INFORME “REQUISITOS DE ACCESIBILIDAD AL MEDIO FÍSICO, ESPACIOS DE SERVICIO AL CIUDADANO EN LA ADMINISTRACIÓN PÚBLICA”

Cumplimiento de los requisitos mínimos establecidos en la Norma Técnica Colombiana NTC 6047 2013-12-11 “*accesibilidad al medio físico. Espacios de servicio al ciudadano en la administración pública. Requisitos*”, en los espacios físicos destinados al servicio del ciudadano en el edificio de la sede Administrativa del Fondo Rotatorio de la Policía.

(Imagen 1- Parqueadero Interno)

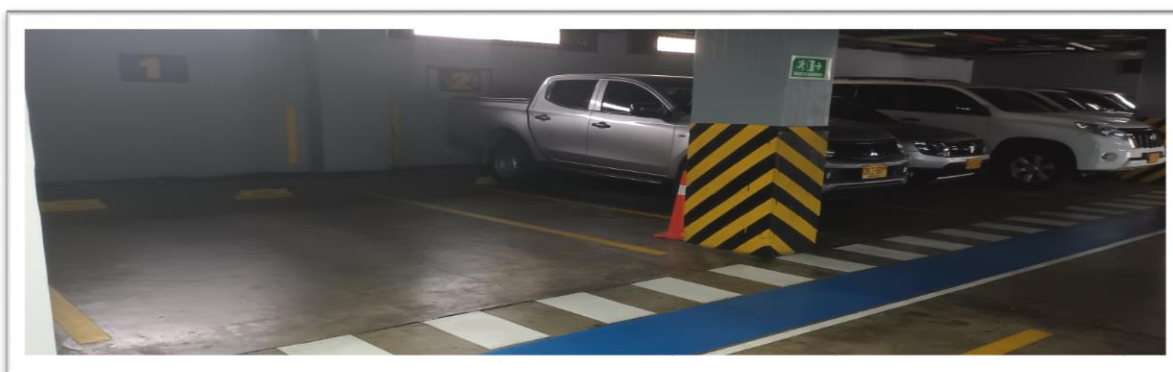
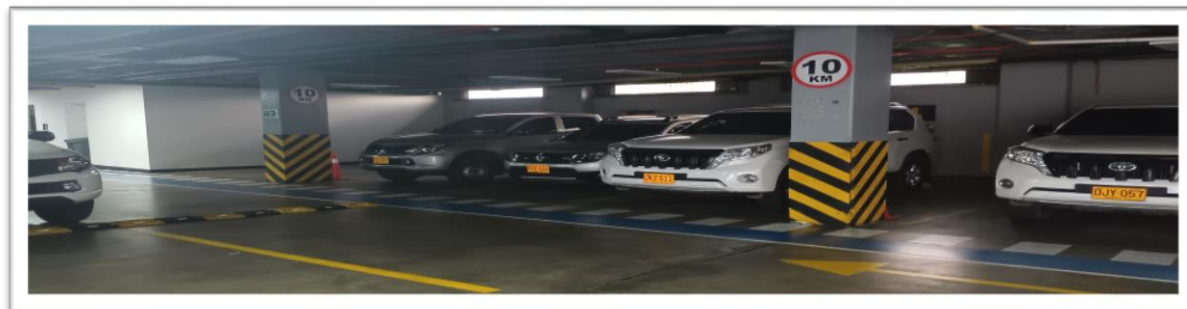
- Se evidenció que en el parqueadero interno del FORPO y la entrada al mismo no cuentan con la demarcación o advertencia que refiera su inaccesibilidad. (Ver imagen 1)

La Norma Técnica Colombiana NTC 6047 2013-12-11, 6.8 ESTACIONAMIENTOS INTERIORES, N° 6.8.1 Generalidades, refiere: [...] “Se deben aplicar los requisitos mínimos establecidos del numeral 6.1 al 6.6, para instalaciones con estacionamientos interiores. Si una instalación de estacionamiento interior no es accesible, debe haber una advertencia adecuada en la entrada y se deben reservar espacios de estacionamiento alternos afuera de la edificación.” [...],

(Ver imagen 5 Rampa Acceso)

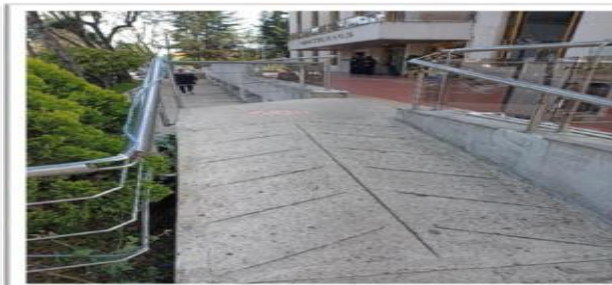
- Se evidenció que la rampa de acceso presenta un gradiente superior a 1 en 12 siendo difícil de usar y puede representar riesgo de accidente. (Ver imagen 5)

Tramo inicio: con gradiente de 18.9%
Longitud: 4.28 metros|
Altura: 81 cm

Segundo tramo: con gradiente del 18.75%
Longitud: 2.40 metros
Altura: 45 cm

La Norma Técnica Colombiana NTC 6047 2013-12-11, N° 8.2.2 Pendiente y longitud, refiere: [...] “La pendiente no debe exceder los valores máximos establecidos en las Tablas 2 y 3.” “NOTA Una rampa con un gradiente superior a 1 en 12 es difícil de usar y puede representar riesgo de accidente; por tanto, no se recomienda su uso independiente” [...].

(Ver imagen 6 Ascensor fuera de servicio e imagen del Quinto Piso)

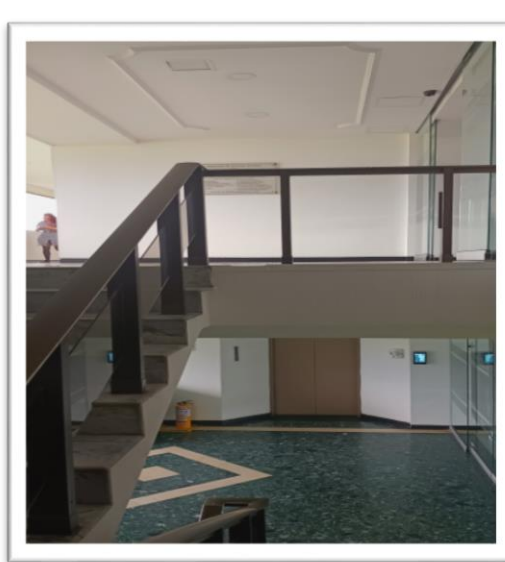
- Se evidenció que en el quinto piso de la edificación del Fondo Rotatorio de la Policía no se puede acceder mediante ascensor; además, en la actualidad el ascensor de la entidad se encuentra fuera de funcionamiento lo que dificulta la accesibilidad de las personas en condición de discapacidad. (Ver imagen 6)

La Norma Técnica Colombiana NTC 6047 2013-12-11, N°13 ASCENSORES (ELEVADORES), N° 13.1 GENERALIDADES, refiere: [...] “Todos los niveles de una edificación deben ser accesibles mediante rampas o ascensores (elevadores). Son preferibles los ascensores, que deben estar accesibles para todas las personas, incluidas aquellas con discapacidades” [...].

(Ver imagen 7- Baños Primer Piso)

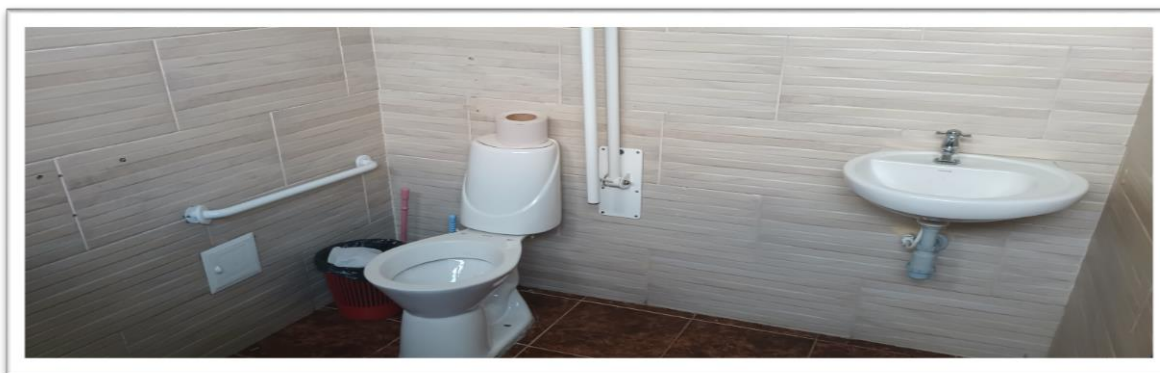
- Se evidenció que el baño accesible (*para personas con discapacidad*), que está ubicado en el primer piso del edificio del Fondo Rotatorio de la Policía, no cuenta con una alarma de asistencia que se pueda alcanzar desde el sanitario. (Ver imagen 7)

La Norma Técnica Colombiana NTC 6047 2013-12-11, N°24 CUARTOS DE BAÑO E INSTALACIONES SANITARIAS, N°24.14 ALARMA, refiere: [...] “Se debe colocar una alarma de asistencia que se pueda alcanzar desde los asientos de los baños o de la ducha, desde el sanitario y por una persona tendida en el piso, en todos los baños accesibles e instalaciones sanitarias accesibles.” [...].
